COMUNE DI ESTERZILI  
Provincia di Cagliari

*Studio di compatibilità idraulica e geologica - geotecnica predisposto in osservanza degli art. 24/25 delle NA del P.A.I Sardegna relativamente al territorio Comunale di Esterzili*

**RELAZIONE TECNICO ILLUSTRATIVA**

La redazione della presente relazione in revisione 01 intende dare riscontro alle osservazioni che il Servizio difesa del suolo dell'Adis ha trasmesso al comune in data 04 febbraio 2015 a seguito della trasmissione dello studio acquisito al protocollo dell'agenzia in data 27 marzo 2014 con protocollo 3256.

Figura 1 Confronto mappe di pericolosità Cleopatra e derivate da modellazione – Inviluppo

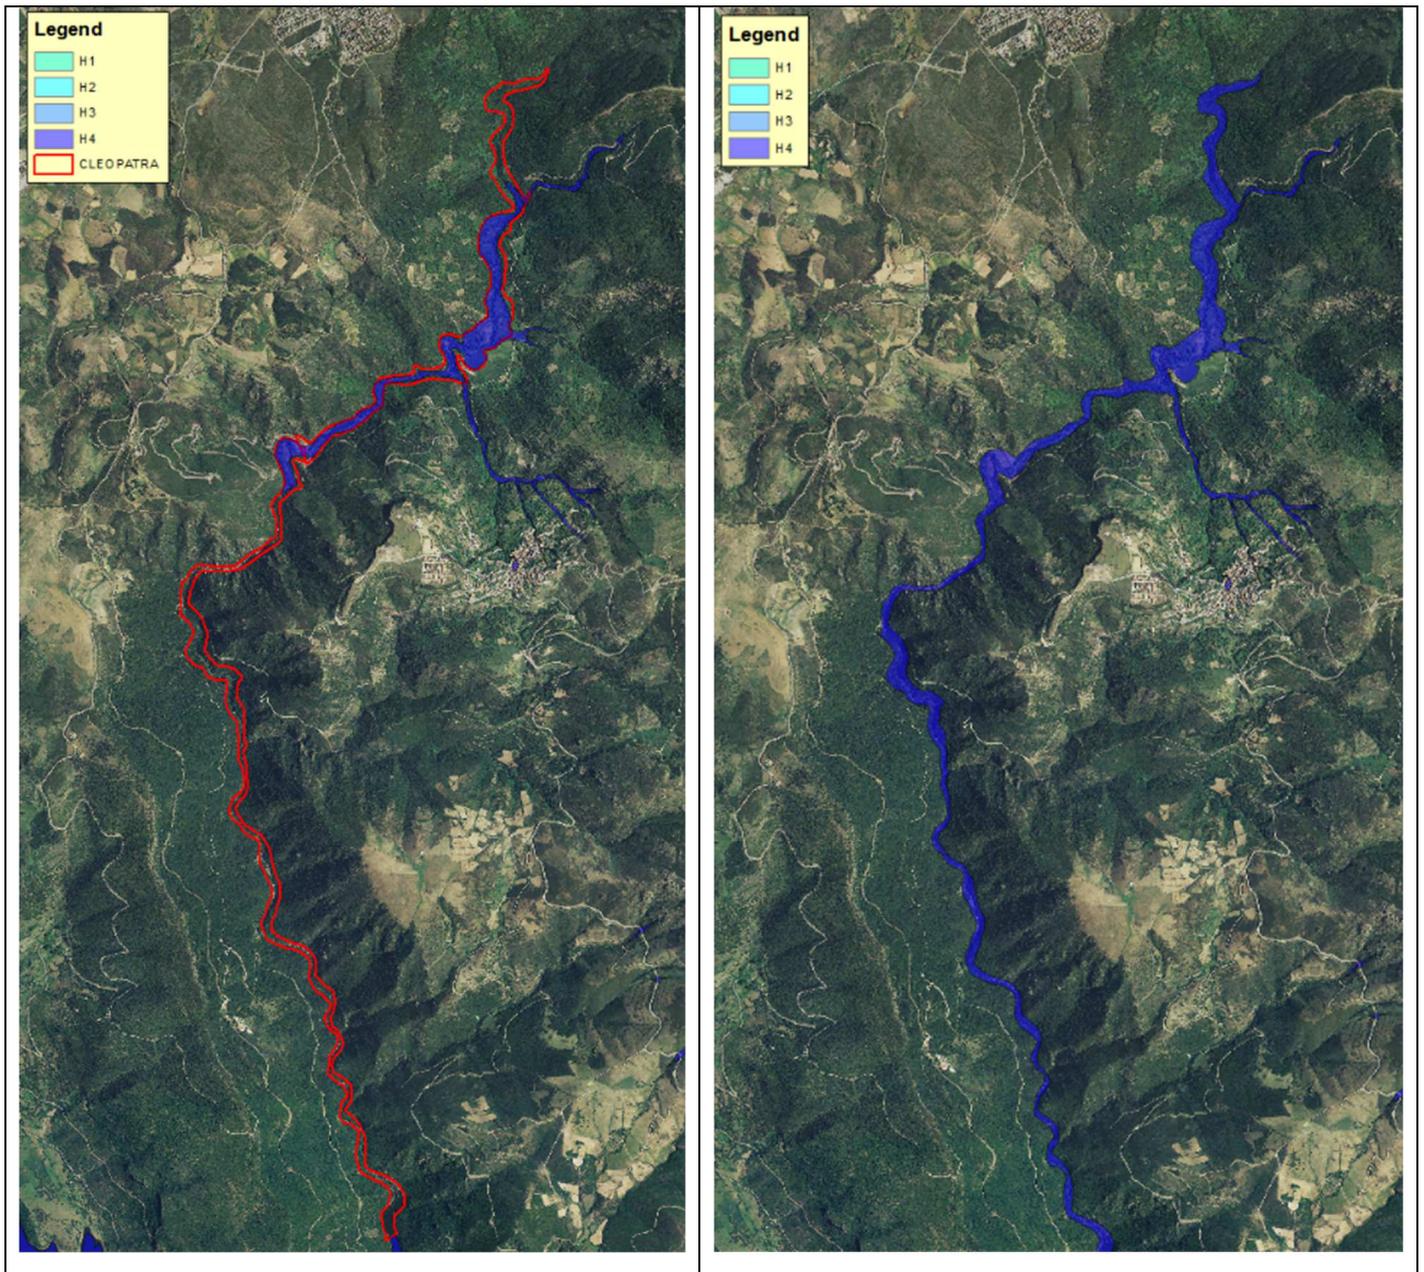
1. EVENTO CLEOPATRA – Poiché lo studio trasmesso non recepiva le mappe di pericolosità idraulica approvate dal Comitato Istituzionale dell'Autorità di Bacino con deliberazione n 4 del 07.05.2014 (Evento calamitoso Cleopatra), è stata prodotta una carta della pericolosità finale che involuppa le mappe Cleopatra con quelle derivanti dalle elaborazioni eseguite. Si deve in proposito osservare che l'unico rio inserito in Cleopatra è il rio Bettilli le cui mappe di pericolosità tracciate a valle dell'evento (in rosso **Figura 1**) sono state recepite integralmente nel presente studio in quanto confermate dalla modellazione idraulica. L'eventuale variante che seguirà all'approvazione dello studio ex articolo 8 NON modificherà quindi quanto trasmesso dal comune subito dopo l'evento calamitoso.

2. MODELLAZIONE FLUMENDOSA E FLUMINEDDU (RIO STANALI) - In merito alla necessità di predisporre gli involuppi delle fasce di inondazione relative alle portate con  $T_{ritorno}=500$  anni nel caso di loro sovrapposizione con le fasce C geomorfologiche individuate nel P.S.F.F. (Flumendosa e Flumineddu) e alla necessità di modellare comunque questi rii nei tratti indicati con la fascia C dal PSFF, si evidenzia che le fasce C del Flumendosa e del Flumineddu sono state articolate come segue:

- a. Poiché il tratto del Flumendosa che ricade nel confine comunale è quello del lago e non avendo alcun senso modellare in moto permanente un corpo idrico idrostatico, la fascia C del lago è stata trasformata in un'area a pericolosità H4 in coerenza con quanto già fatto nell'ambito del PSFF in casi analoghi;

- b. Il tratto del Flumineddu perimetrato come fascia C e che interessa il comune di Esterzili in direzione nord est, è noto come rio Stanali come peraltro specificato a pagina 143 della relazione monografica del PSFF; il rio, come richiesto, è stato oggetto di modellazione e perimetrato con pericolosità H4 e H2 utilizzando 15 sezioni (tavole 4idro-A e 4idro-B e allegato 3idro pag. 190).

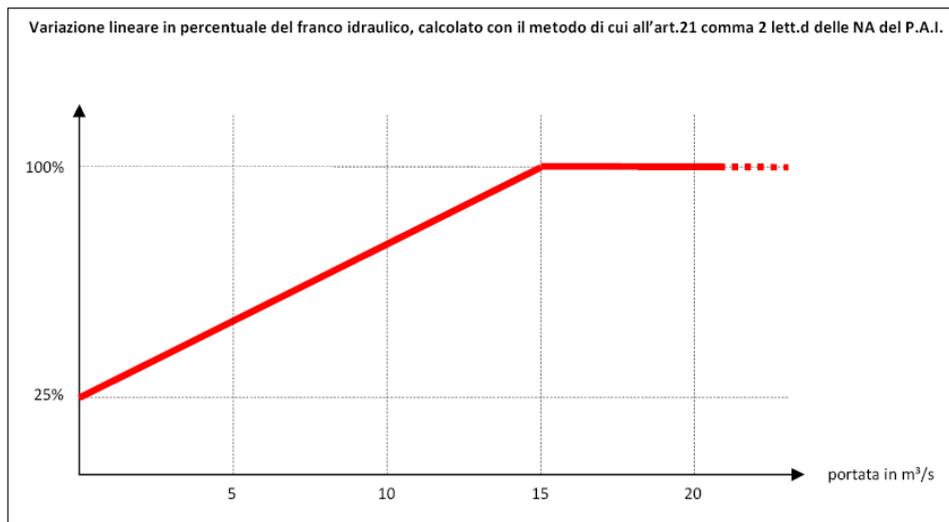
3. CANALE DI GUARDIA A MONTE DELL'ABITATO – “Il canale di guardia localizzato nella periferia orientale dell'abitato, caratterizzato da una sezione regolare in calcestruzzo trapezia, non risulta verificato in alcune sezioni per insufficienza del franco idraulico in alcune sezioni. Si chiede pertanto di valutare uno scenario di simulazione che prescindendo dalla sua presenza che risulti riferito ai 2 compluvi in prossimità di via San Teodoro”.

In ottemperanza alla delibera N°40/11 del 11/10/2012, si è provveduto a verificare il corretto funzionamento del canale di guardia a monte dell'abitato in relazione alla verifica dei franchi idraulici tenendo conto di quanto disposto dalla successiva delibera N°3 del 07/07/2015 in merito ai canali di guardia esistenti. Si richiama il fatto che secondo la succitata delibera del 2012 il franco idraulico deve essere corrispondente al massimo tra:

1)  $0.7 v^2/2g$ , dove  $v$  indica la velocità media della corrente; 2) un metro; 3)  $0.87\sqrt{y+a y^1}$  dove  $y$  è la profondità media della corrente,  $y^1$  è l'altezza della corrente areata ed  $a$  un coefficiente che varia linearmente tra 0 e 1 quando la velocità varia tra 5m/s e 15m/s, con le limitazioni che il valore  $0.87\sqrt{y}$  sarà assunto al massimo pari a 1.5 ed  $y^1$  viene assunto pari a 2 metri o alla profondità media  $y$ , se questa risulta minore di 2. Per velocità superiori a 8m/s il franco sarà almeno pari all'intera altezza cinetica  $v^2/2g$ .

Nel caso specifico trattandosi di un'opera esistente il valore del franco idraulico deve essere corretto attraverso l'utilizzo di un coefficiente riduttivo  $\leq 1$  dipendente dalla portata secondo la legge di variazione descritta sotto che sintetizza il contenuto della delibera N°3 del 07/07/2015 secondo cui nel caso di opere esistenti si può ridurre il franco idraulico ( $F$ ) di verifica, di una percentuale variabile in modo lineare del 75%, per portate trascurabili, fino allo 0% per portate dell'ordine di 15 m³/s. A fini esplicativi nella tabella qui sotto sono indicati i valori del franco idraulico, che si propone di utilizzare per la verifica di opere esistenti, corrispondente ad alcuni valori di portata ( $Q$ ).

Per chiarezza, si riporta il grafico seguente che indica nel dettaglio la proposta di variazione percentuale del franco idraulico all'aumentare della portata.

Si rimanda alla relazione idrologica - idraulica (paragrafo 28 pagina 157) per l'esito delle analisi che mostra che i franchi non sono verificati **per nessuno tempo di ritorno a causa del notevole peso della componente cinetica  $v^2/2g$ .**

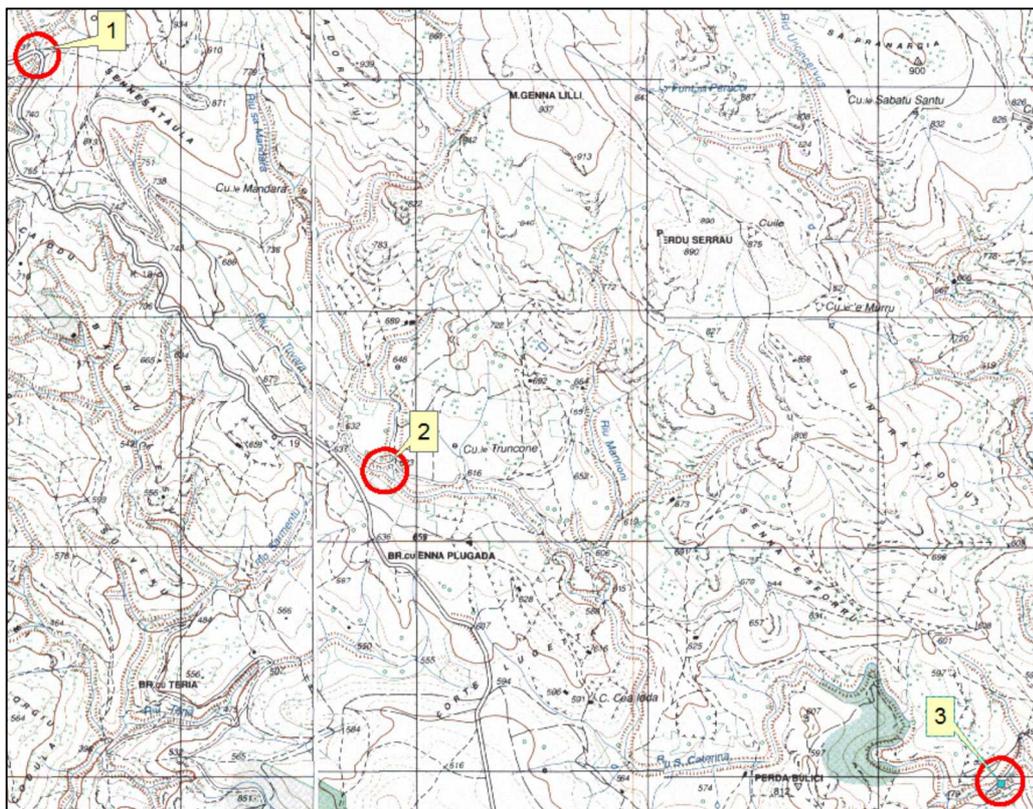
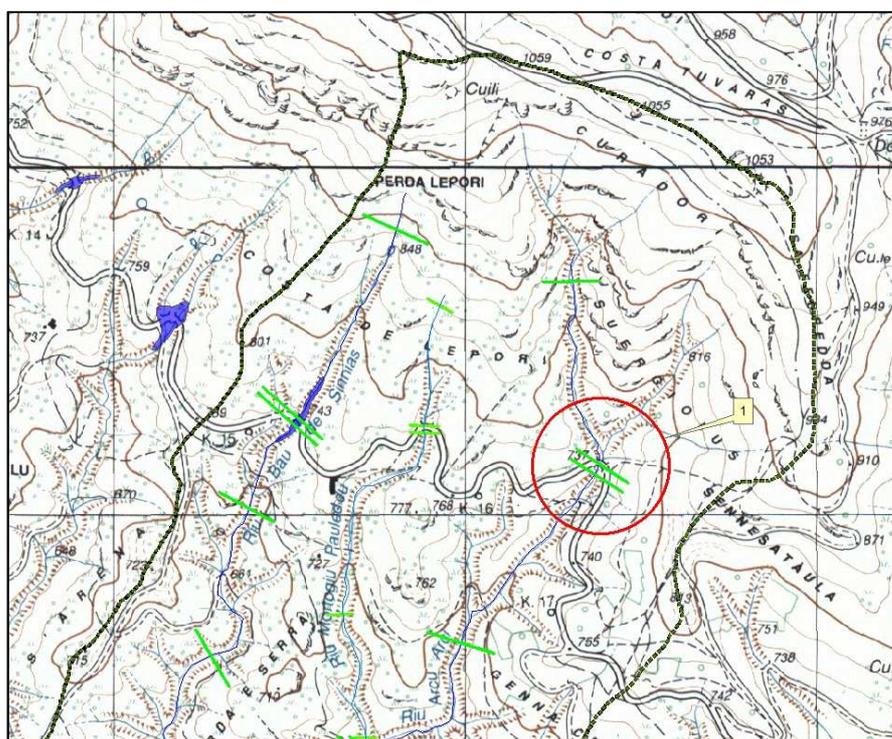
4. La nota ADIS “ritiene necessario svolgere l’analisi idrologica/idraulica in corrispondenza dei compluvi 1,2 e 3.

Il compluvio 1 è stato studiato e modellato già nella revisione 00 con il nome di RIU ARCU con i relativi sottobacini RAMO A e B calcolati con il metodo del contributo unitario infatti:

- a) Nell'allegato 1 idro si parla di criticità minori sulla SP53 in corrispondenza degli attraversamenti sul RIU ARCU a partire dalla PAG 16;
- b) Nell'allegato 2idro si parla dello studio idrologico del bacino e dei suoi rami A e B a partire dalla PAG n 91;
- c) Nell'allegato 3 idro le sezioni idrauliche i profili e i risultati numerici sono presenti a partire dalla PAG n 135;
- d) Il bacino idrografico è rappresentato nella tavola 2idroA con il numero 11.
- e) Graficamente le sezioni sono rappresentate nella carta della pericolosità 4idro-B.

I compluvi 2 e 3 sono stati studiati e modellati e fanno parte del complesso del RIU DI SANTA CATERINA con i relativi sottobacini RIU SANTA CATERINA MONTE e RIU MANNONI:

- a) Nell'allegato 1 idro si parla a partire dalla PAG 18 delle criticità in corrispondenza degli attraversamenti sul RIU DI SANTA CATERINA e soprattutto di quello in corrispondenza del RIU MANNONI andata distrutto nel corso dell'alluvione del Novembre 2013;
- b) Nell'allegato 2idro si parla dello studio idrologico del bacino e dei suoi sottobacini a partire dalla PAG n 107;
- c) Nell'allegato 3 idro le sezioni idrauliche i profili e i risultati numerici sono presenti a partire dalla PAG n 162;
- d) Il bacino idrografico è rappresentato nella tavola 2idroA con il numero 15;
- e) Graficamente le sezioni sono rappresentate nella carta della pericolosità 4idro-B;
